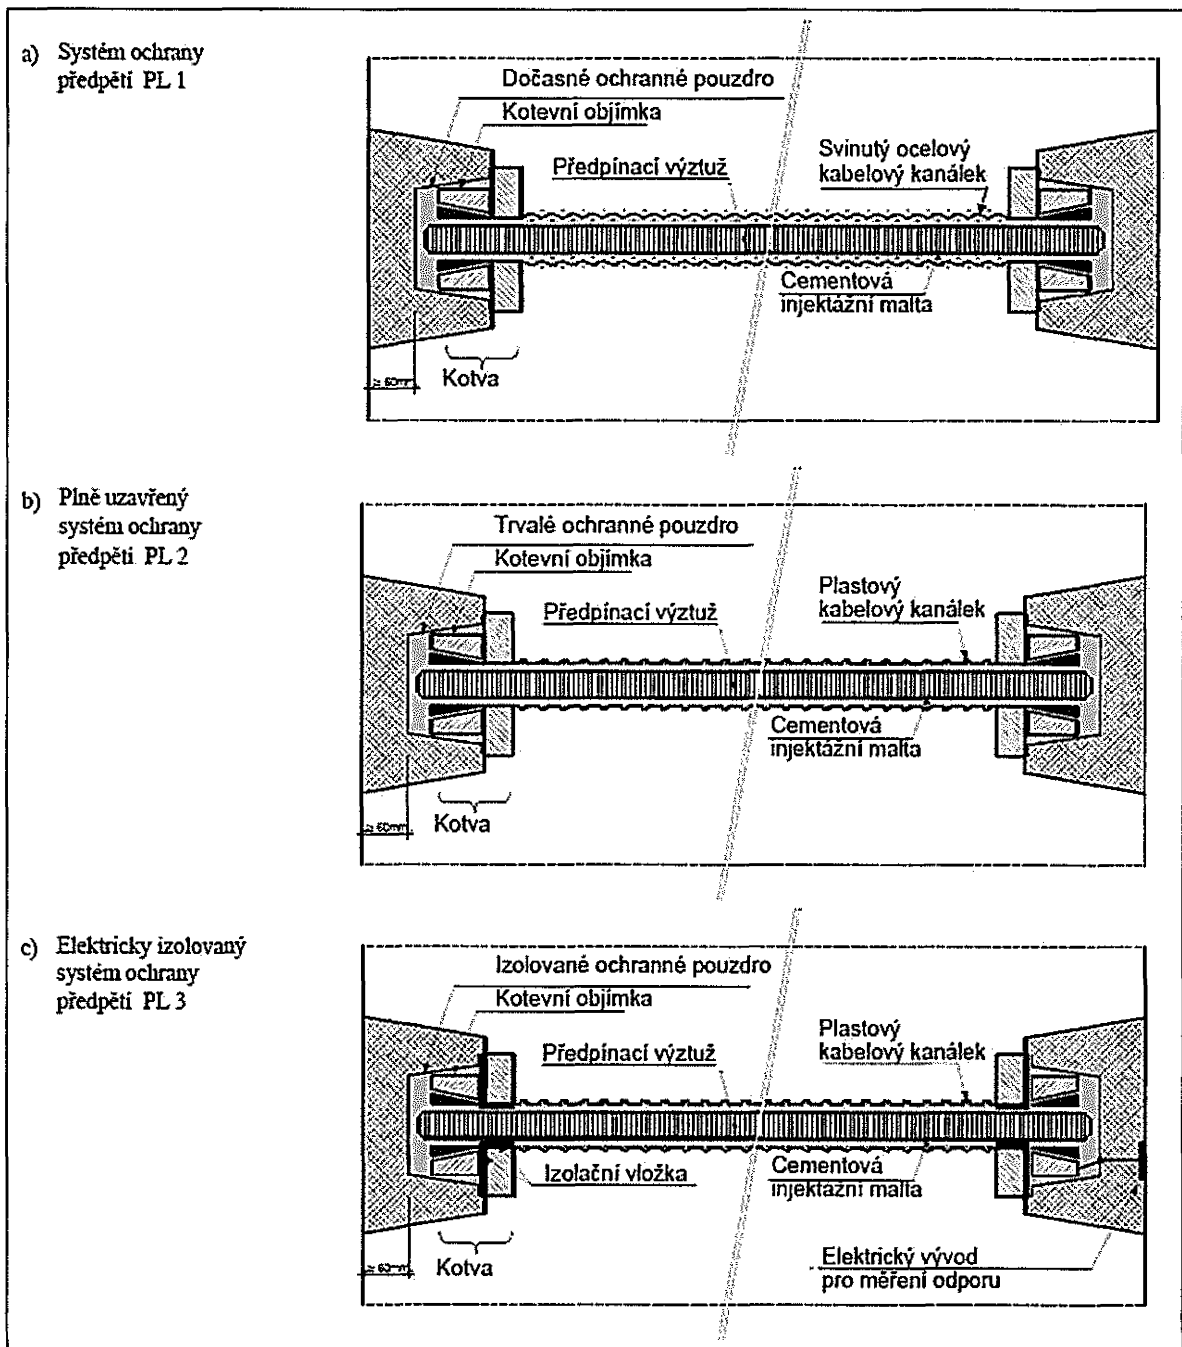
### čl. P9.8, bod f) se nahrazuje novým zněním:

Návrh protikoroze ochrany předpínací výztuže se řídí ČSN EN 1992-2/Z2, tab. NA.2 a NA.3.

Materiál kabelových kanálků se navrhuje s ohledem na stupeň protikoroze ochrany předpínací výztuže (PL1, PL2, PL3) podle třídy prostředí, ve kterém je betonová předpjatá konstrukce umístěna a podle účinnosti konstrukční ochrany. Pokud objednatel nebo projektant požaduje zvýšenou spolehlivost předpínacího systému (tj. v případech, kdy jsou kabely umístěny v agresivním prostředí s nízkou konstrukční ochranou, kde při významné korozi ocelových prvků předpětí je velké riziko kolapsu bez předchozích varovných projevů, a/nebo je obtížná přístupnost pro kontrolu během trvání konstrukce apod.), navrhne se stupeň ochrany PL3, a to i u konstrukcí chráněných izolačním systémem.
